Projekt Nr. 39:

5. Rang | 5. Preis

Architektur:

FAUSTINO

Situationsmodell 1:500

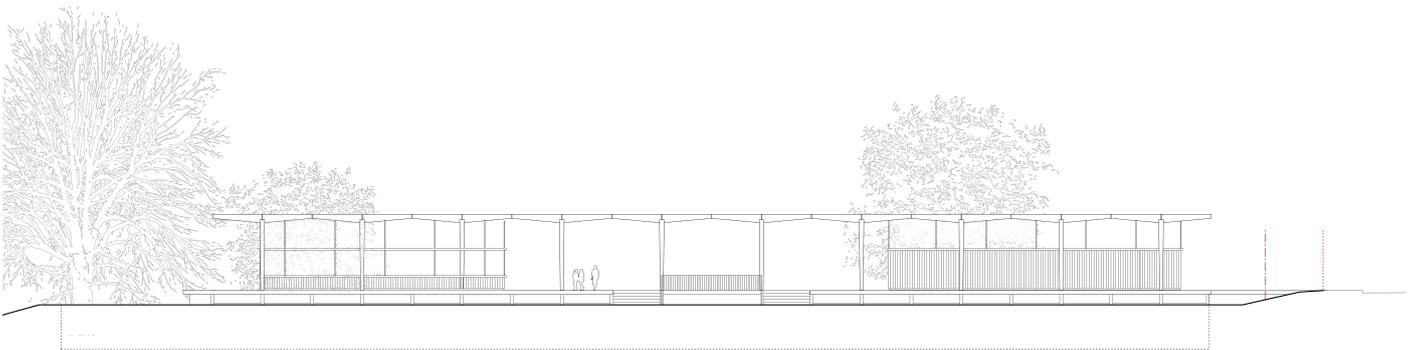
Auch wenn die grossräumliche Analyse des Landschaftsraums zu überzeugen vermag, gibt es bei der Einbettung im Terrain einige ungelöste Stellen, insbesondere der Anschluss an der Kappenhühlstrasse, wo seitlich steile Böschungen entstehen. Der Höhenbezug zum bestehenden Armbrustschiesstplatz ist unbefriedigend. Das Kantonale Schutzobjekt wird tangiert.

Das Projekt besteht durch seine kompromisslose Haltung und Einbettung in den übergeordneten Landschaftsraum. Erkauft wird dies durch ein grosses Untergeschoss, in dem sich alle Garderoben des Breitensports, der Trainerinnen und Trainer sowie Schiedsrichterinnen und Schiedsrichter befinden. Die Einbettung des Gebäudes im gewachsenen Terrain und die Anschlüsse an die bestehenden Strassen und Wege überzeugen in der Ausformulierung nicht.
